Commune de Mont Bernanchon

PLAN LOCAL D'URBANISME

Orientations d'Aménagement et de Programmation –OAP

Modifications secteur 1AU1 :

Orientation d'aménagement : Zone 1AU1

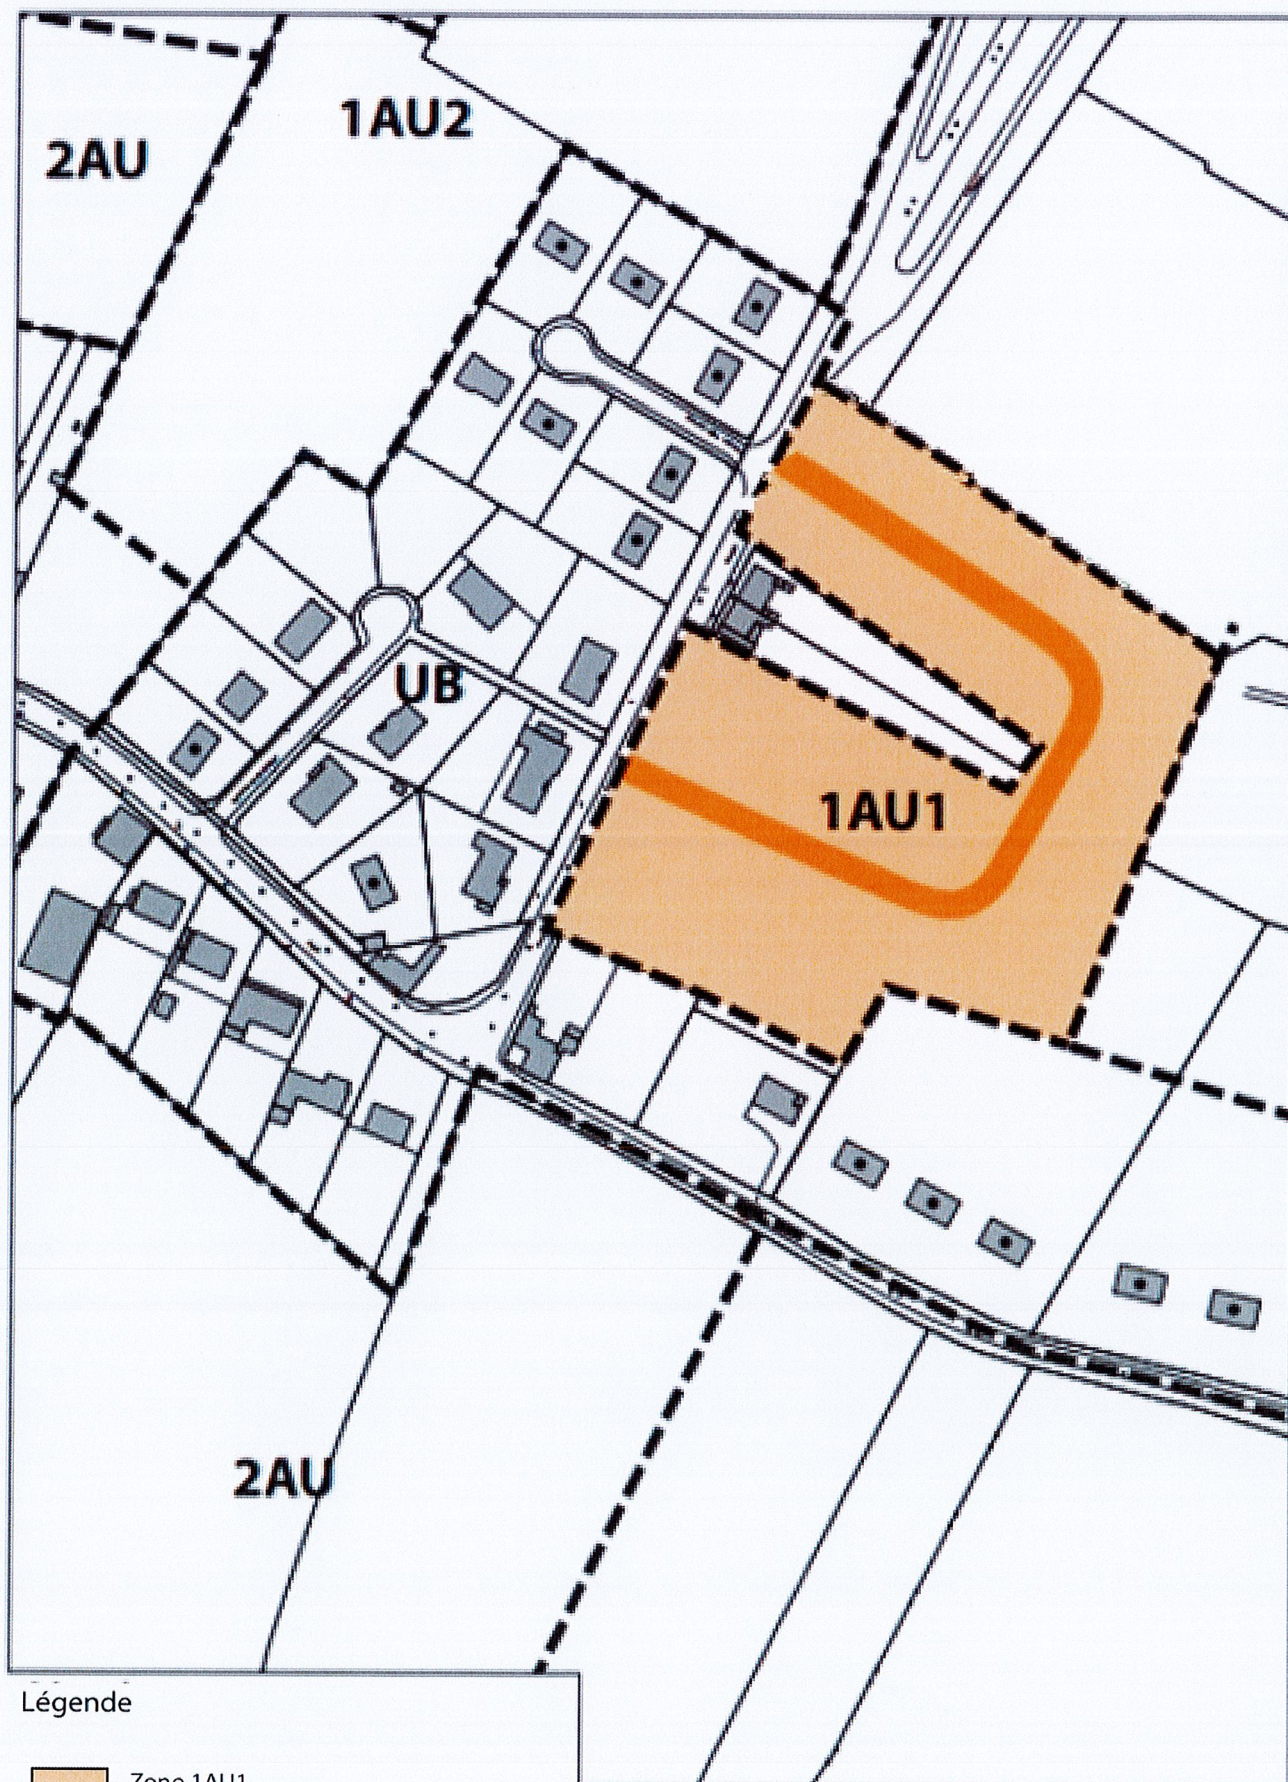
Prévoir deux dessertes de la zone s'appuyant sur la rue froide (au lieu d'une)

-Supprimer la phrase suivante : prévoir de desservir la zone directement depuis la rue du Tilleul.

Explication : Au cours de l'enquête publique, des objections, reprises par le commissaire enquêteur et actées par le Conseil municipal, avaient été émises par des particuliers mais le cabinet d'études ne l'a pas acté dans le document, seulement dans le schéma...

-Supprimer la phrase relative aux cheminement doux

Remplacer le piétonnier avec trame paysagère (noue plantée sur 2m à 3m de large) sera réalisé le long de la voie de desserte.

Ajouter : le fossé existant pourra être transféré sur la parcelle et busé. Un accès aux engins d'entretien doit être prévu au-delà de la zone 1AU1

Le fossé à l'extérieur de la zone pourra être déplacé et busé par le promoteur en charge de l'aménagement de la zone pour permettre une meilleure implantation des logements à condition que l'écoulement soit maintenu avec l'existant et qu'il soit permis l'accès aux engins d'entretien.

Suite de la desserte : ceci afin d'organiser la circulation avec un sens unique, lorsque la totalité de la zone sera aménagée.
